**Vollzug der Baugesetze;
Beteiligung der Träger öffentlicher Belange im Bauleitplanverfahren**

Bebauungsplan Nr. 16 c

für das Gebiet Michael-Ende-Schule

erneute Trägerbeteiligung im beschleunigten Verfahren

16 c "Michael-Ende-Schule" Auslegung § 3 Abs. 2 BauGB

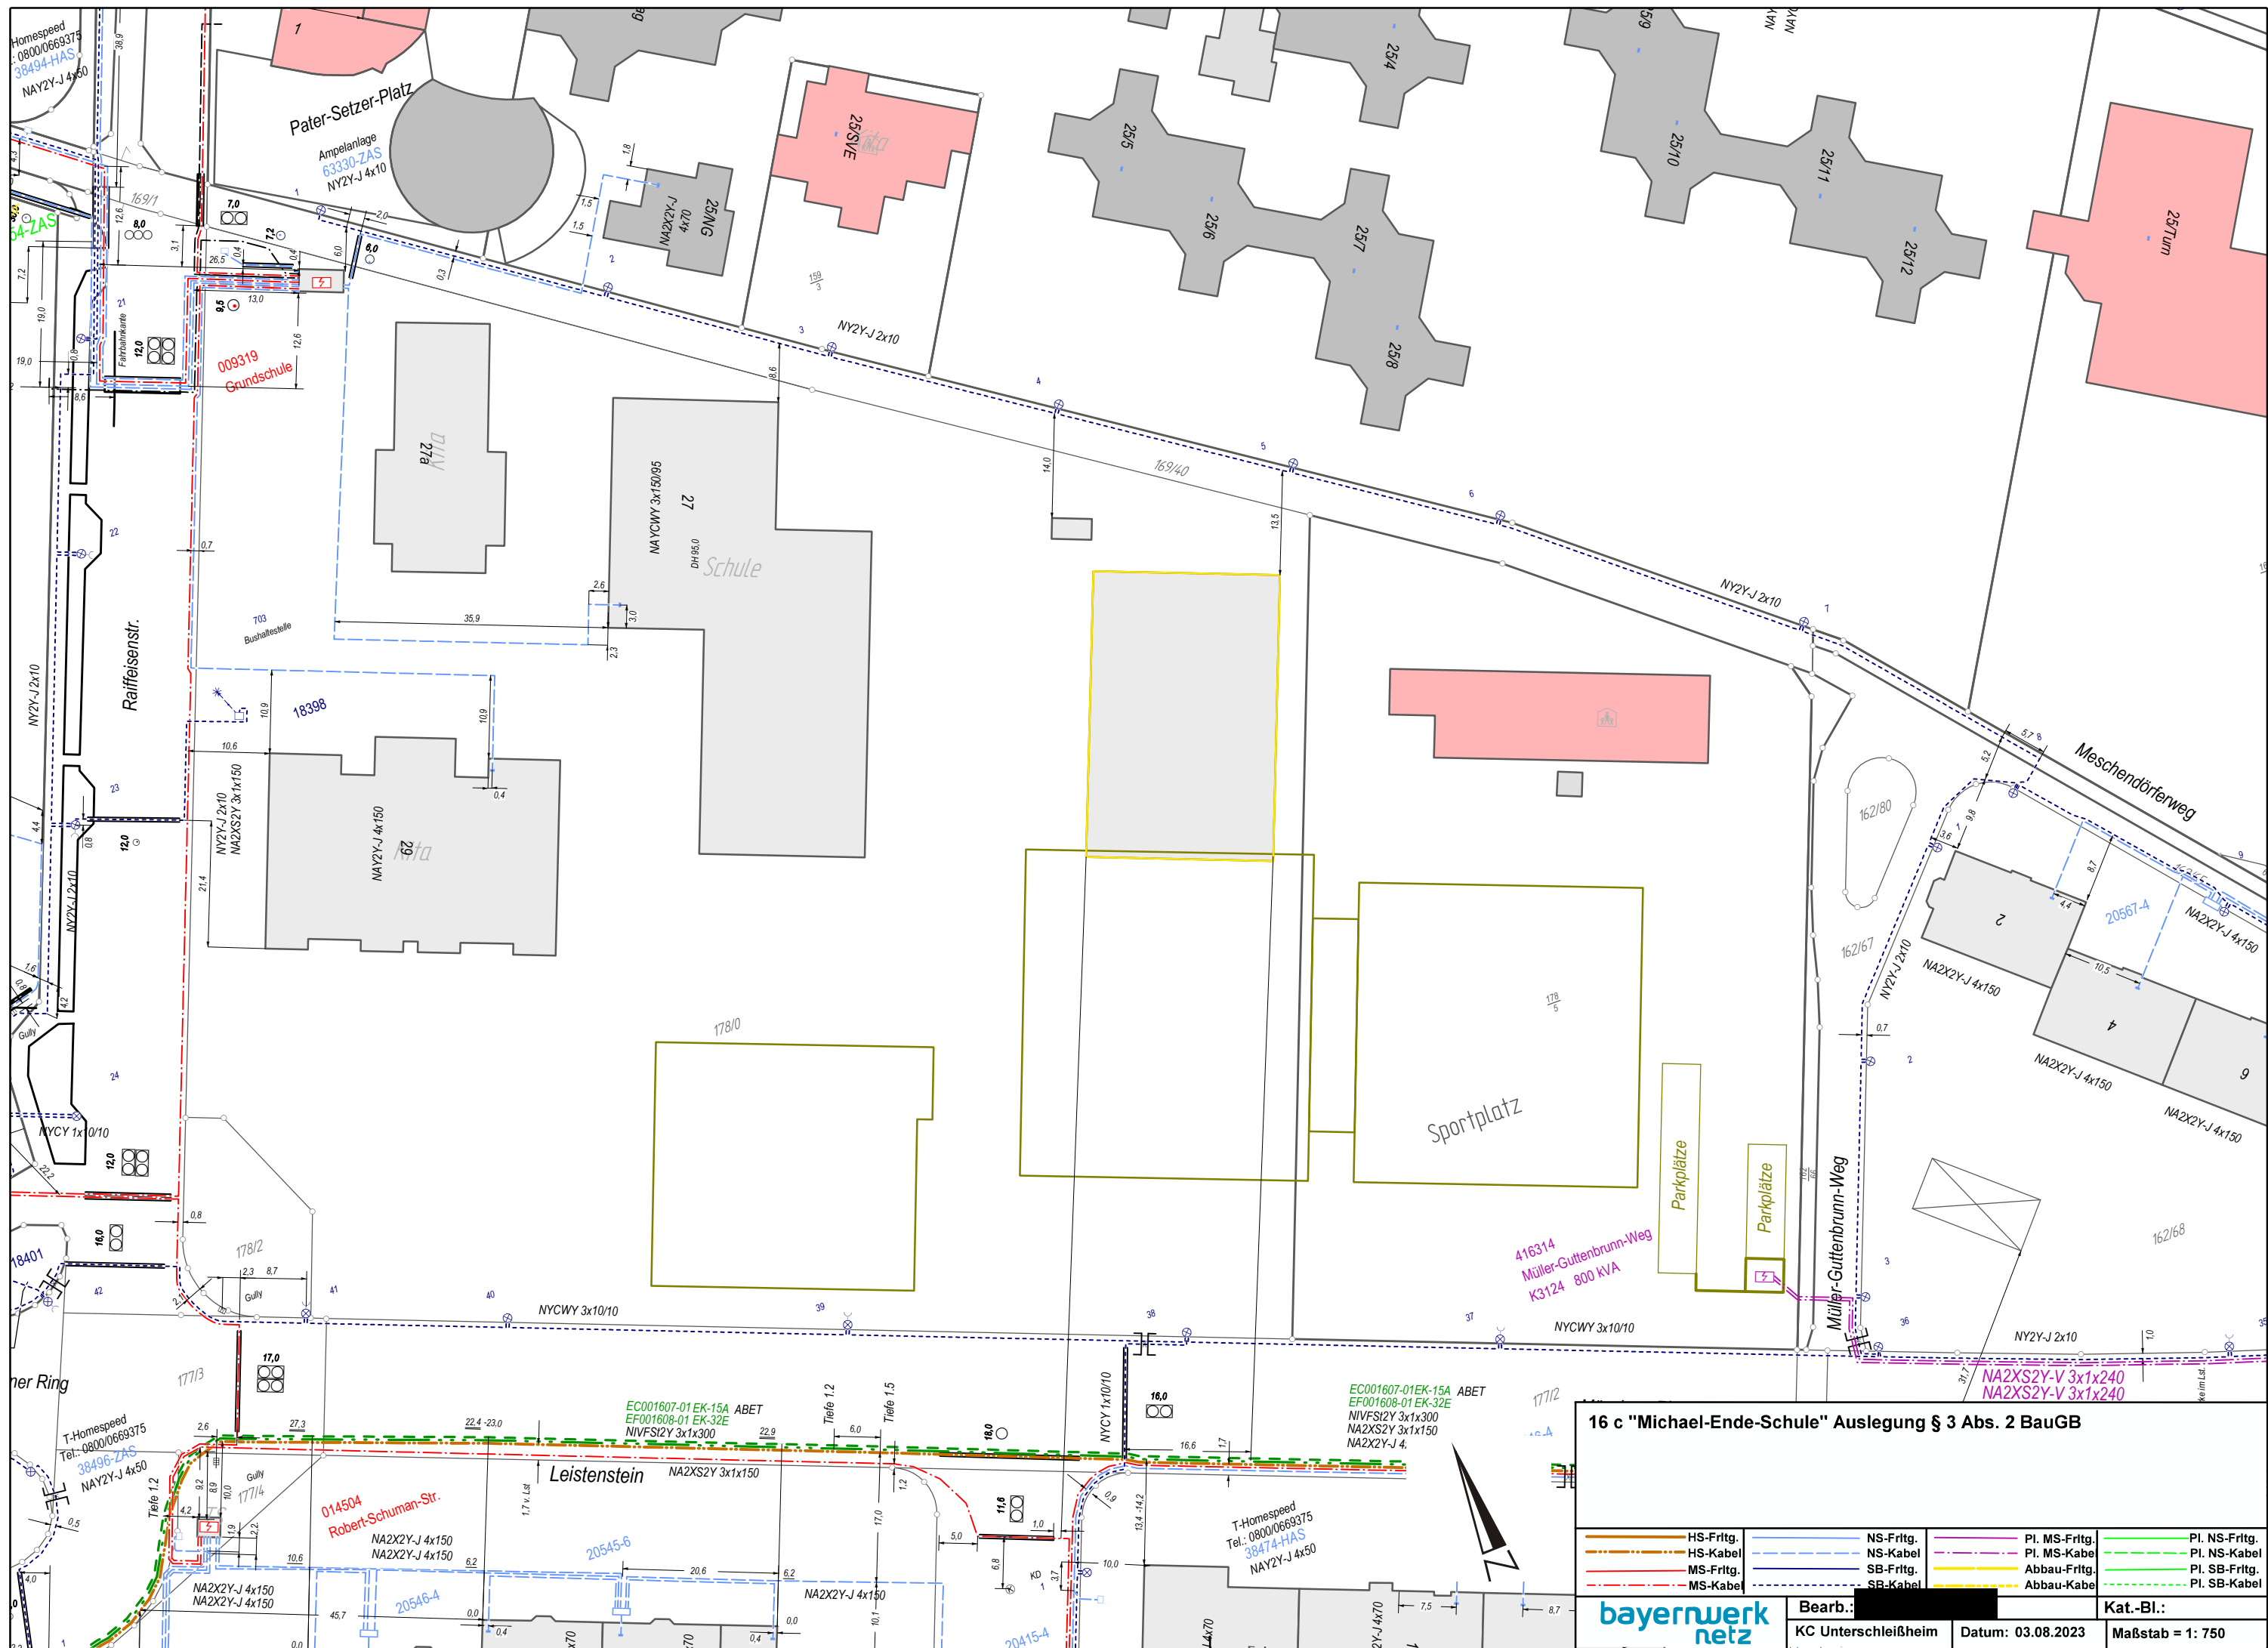
Gegen das o. g. Planungsvorhaben bestehen keine grundsätzlichen Einwendungen, wenn dadurch der Bestand, die Sicherheit und der Betrieb unserer Anlagen nicht beeinträchtigt werden.

In dem von Ihnen überplanten Bereich befinden sich von uns betriebene Versorgungseinrichtungen. Der Schutzzonenbereich für Kabel beträgt bei Aufgrabungen je 0,5 m rechts und links zur Trassenachse.

Zur elektrischen Versorgung des geplanten Gebietes sind Kabelverlegungen erforderlich. Eine Kabelverlegung ist in der Regel nur in Gehwegen, Versorgungstreifen, Begleitstreifen oder Grünstreifen ohne Baumbestand möglich.
